## 改善箇所説明図

### 基準不適合の発生箇所

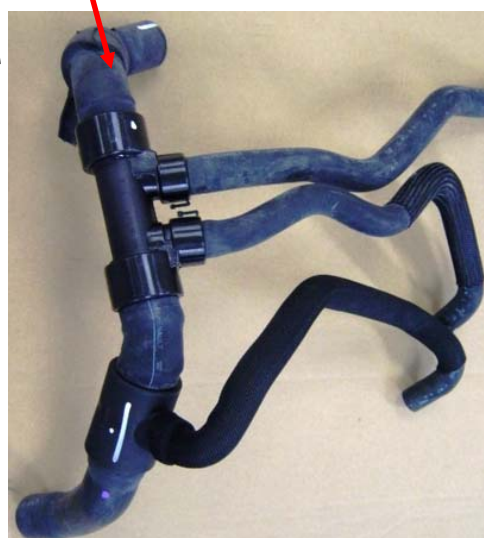
オートマチックトランスミッションオイル冷却装置(ATオイルクーラー)の冷却機能が不十分なため、高温下や長時間の渋滞等を走行した際、当該オイル温度が上昇することがある。そのため、そのまま使用を続けると、ミッション内部のシール性が低下して油圧が減少し、変速時にショックが生じる、又は、発進時に動力の接続が一時的に遅れ急に接続し、変速ショックが生じるおそれがある。

全車両、ラジエータインレット及び、またはアウトレットホース、ATオイルクーラーを対策品に交換する。

注:  は改善部品を示す

原動機室にルノー指定ステッカーを貼付する。
